RESOLUCIÓN No.

POR MEDIO DE LA CUAL SE RESUELVE UN RECURSO DE REPOSICIÓN Y SE TOMAN OTRAS DETERMINACIONES

EL SUBDIRECTOR DE LA SUBDIRECCIÓN DE RECURSOS NATURALES DE LA CORPORACIÓN AUTÓNOMA REGIONAL DE LAS CUENCAS DE LOS RÍOS NEGRO Y NARE, "CORNARE",

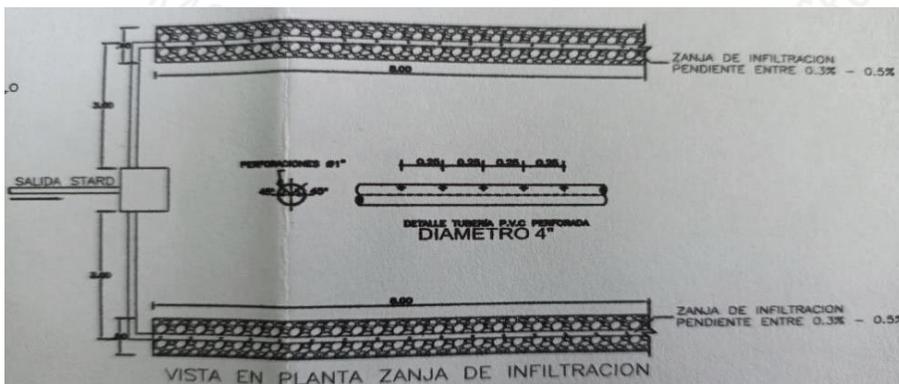
5.El campo de infiltración existente no corresponde con el diseño recomendado en el documento. Esto se señaló en el Radicado CS-09975-2921 del 3 de noviembre de 2021, sin embargo, no se entregó información justificando esta situación.

Respuesta Cornare: Este requerimiento se realizó mediante el radicado en mención, sin embargo, en el radicado allegado como respuesta (CE-01714-2022 del 1 de febrero de 2022), no se menciona nada al respecto. Revisando los radicados antecedentes, se evidencia una mención al campo de infiltración en el radicado N° CE-18830-2021 del 28 de octubre de 2021, donde se señala lo siguiente:

"cómo se expresó anteriormente, el sistema no vierte en el área de estudio de igual forma, se implementará tuberías dispuestas en espina de pescado teniendo como base una contingencia de un posible vertimiento a futuro (se adjunta evidencia física)".

Se revisó los planos anexos a este radicado y lo encontrado no corresponde a lo descrito como se evidencia en la siguiente imagen

Aunque el interesado informa que el desarrollo de la propuesta descrita se limita a la aprobación del permiso de vertimientos, es importante resaltar que si bien para ejecutar lo propuesto se requiere del permiso de vertimientos, para otorgar un permiso de vertimientos se requiere que el interesado entregue todos los diseños de las unidades propuestas con sus memorias de cálculo, configuración, planos y localización, por lo tanto no es posible aceptar esta justificación.

• El campo de infiltración propuesto no incluye memorias de cálculo ni planos acotados, por lo que deberá entregarlos a la Corporación.

1. Allegar las memorias de cálculo y los planos acotados de la configuración y diseño del campo de infiltración propuesto.
2. Respecto a la Evaluación Ambiental del Vertimiento, allegar la predicción y valoración de impactos generado por el STARD, y las medidas encaminadas a prevenirlos, mitigarlo, compensarlos y/o corregirlos.
3. Remitir evidencias (informes, certificados, registros fotográficos) de los mantenimientos realizados a los sistemas y de la disposición final ambientalmente segura de los lodos extraídos en los mantenimientos realizados.
4. Allegar un plan de acción con cronograma que indiquen las actividades y fechas proyectadas de su realización encaminadas a mejorar las eficiencias del sistema. Este cronograma no podrá superar lo 90 días.
